Panamá, 31 de octubre 2024  
**DICOMAR-671-2024**

INFORME TÉCNICO DICOMAR N° 118-2024

Informe de Primera Información Aclaratoria del proyecto: "Hacienda Corotú"

Referencia de Memorando:	DEEIA-0712-1510-2024
Ubicación del Proyecto:	Provincia de Chiriquí, Distrito de Remedios, Corregimientos de Santa Lucia y Nancito.
Promotor:	HACIENDA COROTÚ, S. A.
Persona de contacto:	Adolfo Enrique Zambrano Ureña, apoderado legal, 6077-9494, <a href="mailto:Ing.adolfozambrano@gmail.com">Ing.adolfozambrano@gmail.com</a> .
Nº de expediente:	DEIA-II-F-026-2024
Técnico asignado:	Samira Kiwan Departamento de Ordenamiento de Espacios de Costas y Mares.
Fecha de elaboración del Informe:	24 de octubre de 2024.

Imagen #1 Verificación de coordenadas del proyecto "Hacienda Corotú" (MEMORANDO-DIAM-2024)

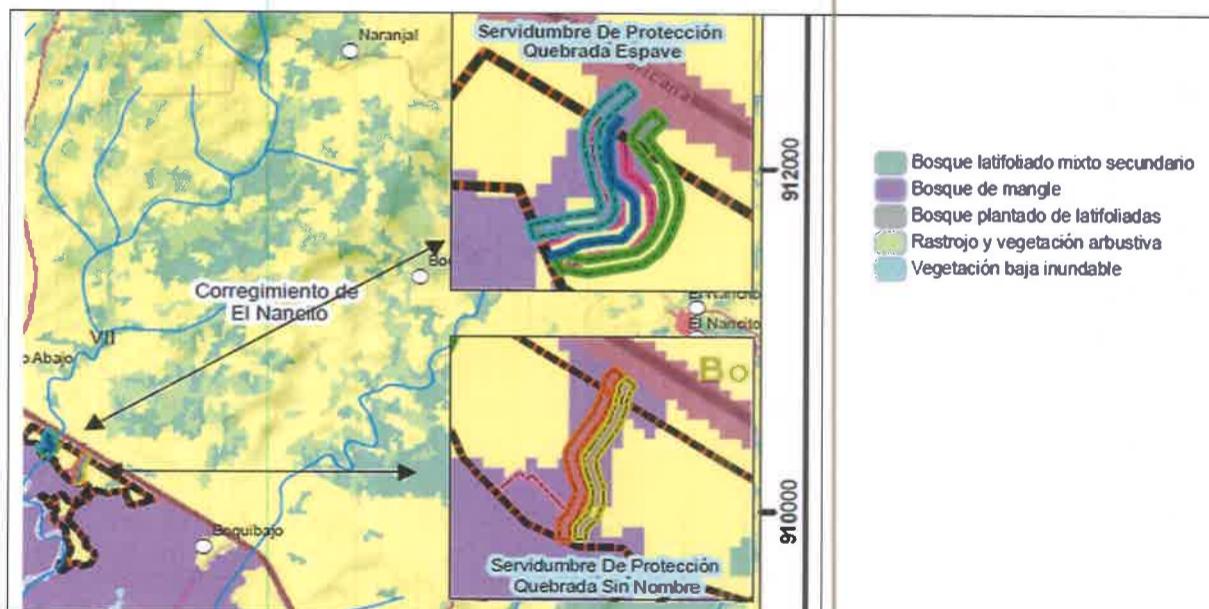
Al realizar la verificación de coordenadas de la Dirección de Información Ambiental (DIAM), con la información aportada en esta primera información aclaratoria, se puede observar que las canalizaciones propuestas en las quebradas Espave y sin nombre, están en áreas de manglar, así como la depuradora #3.

El Texto Único de la Ley 41 de 1998, "General de Ambiente de la República de Panamá", en su Artículo 73, *"Los recursos marinos y costeros son bienes de dominio público del Estado, y su aprovechamiento, manejo y conservación estarán sujetos a las disposiciones que, para tal efecto, emita el Ministerio de Ambiente..."*

Imagen #3 Se observa presencia de manglar en servidumbre de la quebrada Espave y sin nombre, en el polígono de la depuradora #3. Adicional se observó manglar dentro y en colindancia en los puntos donde se tomaron coordenadas en campo.

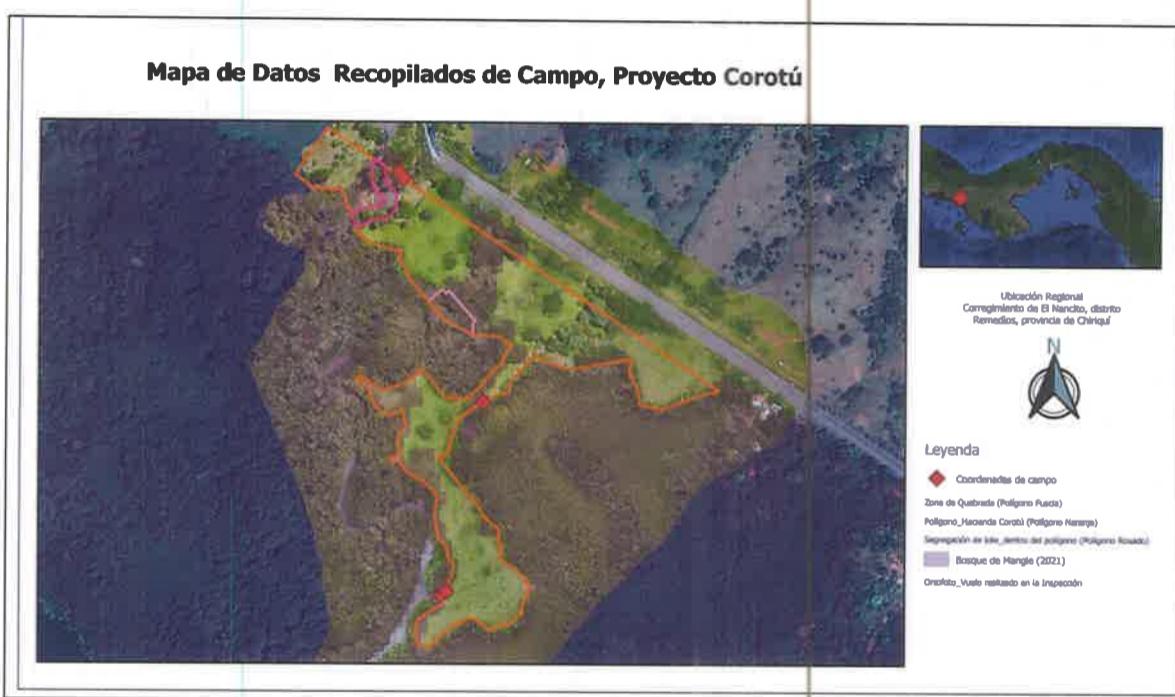
En la verificación de coordenadas se proponen obras en cauce en áreas con cobertura de manglar, y la instalación de la depuradora #3.

Por lo tanto, se reitera la pregunta, En caso de que alguna infraestructura se ubique dentro de la zona de manglar, ésta deberá ser reubicada para evitar la afectación del mismo y de ser así, deberá presentar la ubicación georeferenciada.

Imagen #3 Anteproyecto presentado, se observan propuestas de ubicación de infraestructuras al límite de los 10 metros de amortiguamiento.

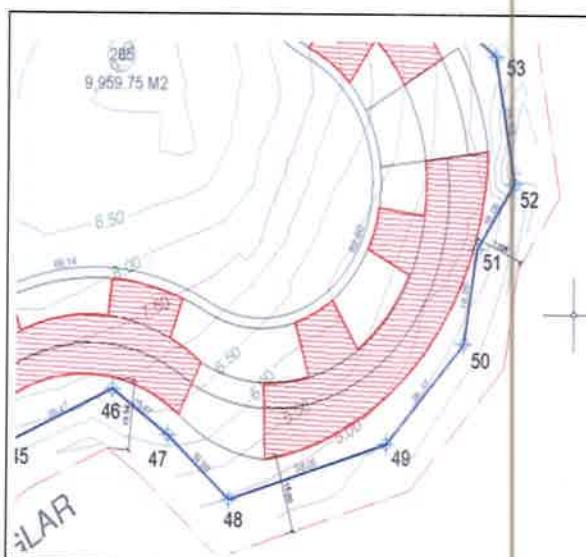
Recomendamos establecer una zona de protección o buffer de al menos 10 metros para evitar afectaciones a futuro por impactos generados en la fase de ocupación de las residencias y condominios.
